„Modernizace a dostavba ŽST Praha Masarykovo nádraží“

Vysvětlení, změny a doplnění zadávací dokumentace - Dodatek č. 16

Provedení akustického pohledu:

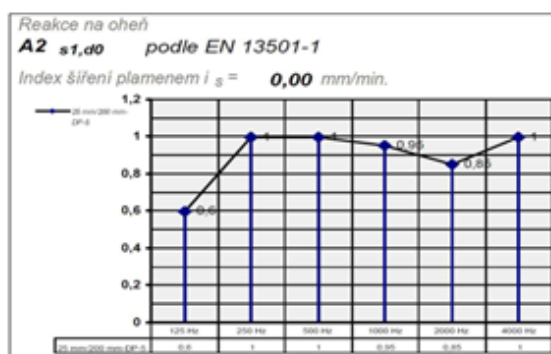
Dle zadavatelem poskytnuté dokumentace ke SO 11-74-01 ŽST Praha Masarykovo nádraží, zastřešení nástupišť jsou součástí dodávky akustické podhledy. Z uvedených specifikací těchto podhledů vyplývá možnost jejich dodávek od jediného dodavatele (specifikace viz níže).

Dle jeho vyjádření jsou vyspecifikované akustické podhledy určeny použití v interiérech, nikoliv v exteriérech. Z tohoto titulu jejich dodavatel nemůže poskytnout požadovanou záruku na jejich aplikaci.

Žádáme zadavatele o vyjádření k této skutečnosti, neboť pohledů je významné množství.
